Denumire proiect: CONSTRUIRE IMOBIL LOCUINTE COLECTIVE IN REGIM DE INALTIME S+P+5E SI FUNCTIUNI COMPLEMENTARE LOCUIRII - CABINET MEDICAL, IMPREJMUIRE,
Beneficiar: SC DIB COM SRL
Adresa: str. Cremenita nr. 98-100

PUNCTE DE VEDERE

Punctul de vedere se refera la o constructie realizata in 2020-2021 cu regim de inaltime S+P+5E la care au aparut o serie de fisuri la peretii de compartimentare la apartamentul 1, situat intre axele 2-4, E-D.

Figure 1 pct5

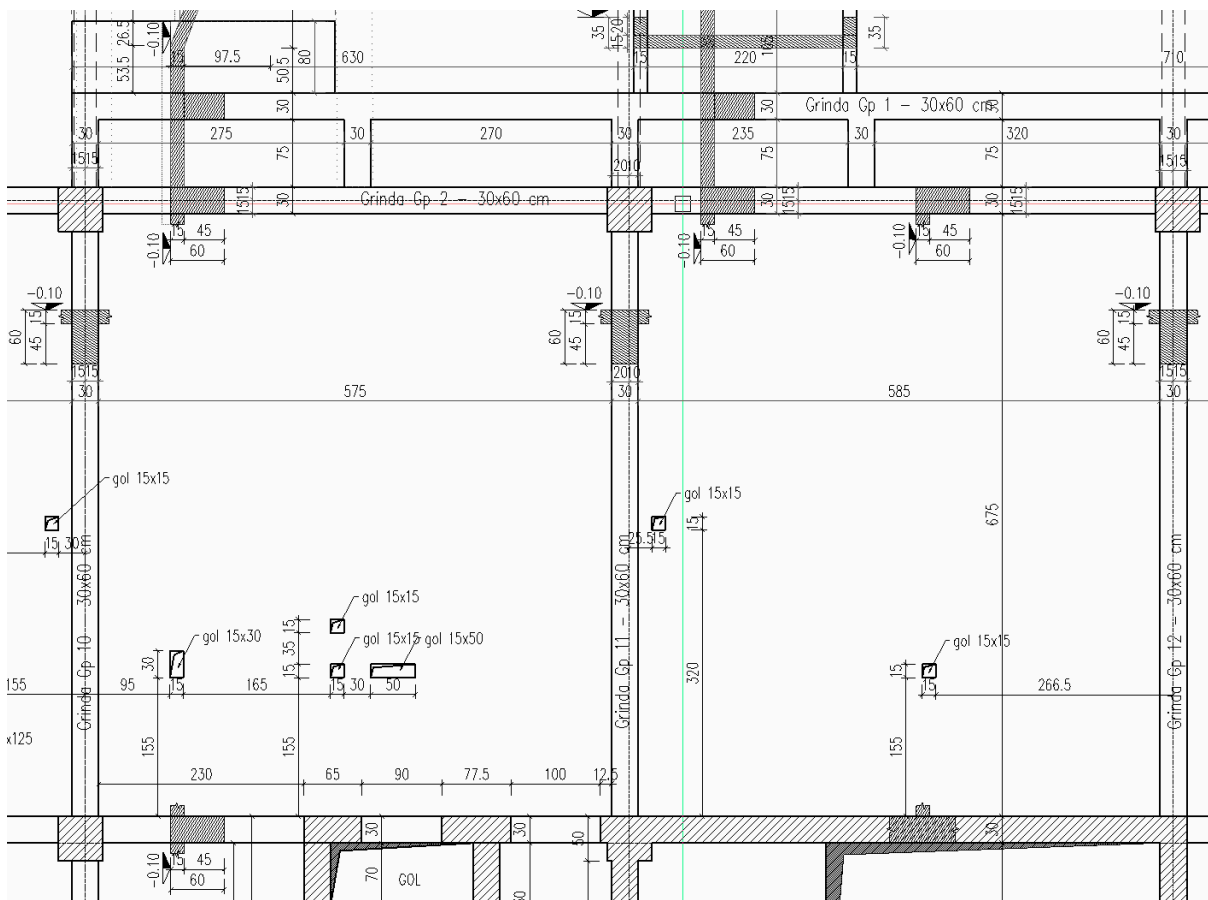
Fisurile se afla pe peretele dintre bucatarie si living (pct. 1, 3, 4, 5) si pe peretele dintre bucatarie si dormitor(pct. 7) si au grosimea de 1-2mm. Fisura 1 si 5 au corespondenta de pe o parte pe cealalta.

Fisurile aparute in peretele de zidarie sunt cel mai probabil de la tasarea normala a cladirii in primii ani.

Pentru repararea fisurilor se recomanda refacerea tecuielii si armarea acesteia cu plasa de fi4/100/100. Plasa trebuie sa fie dispusa minim 30 cm deasupra si dedesubtul fisurii.
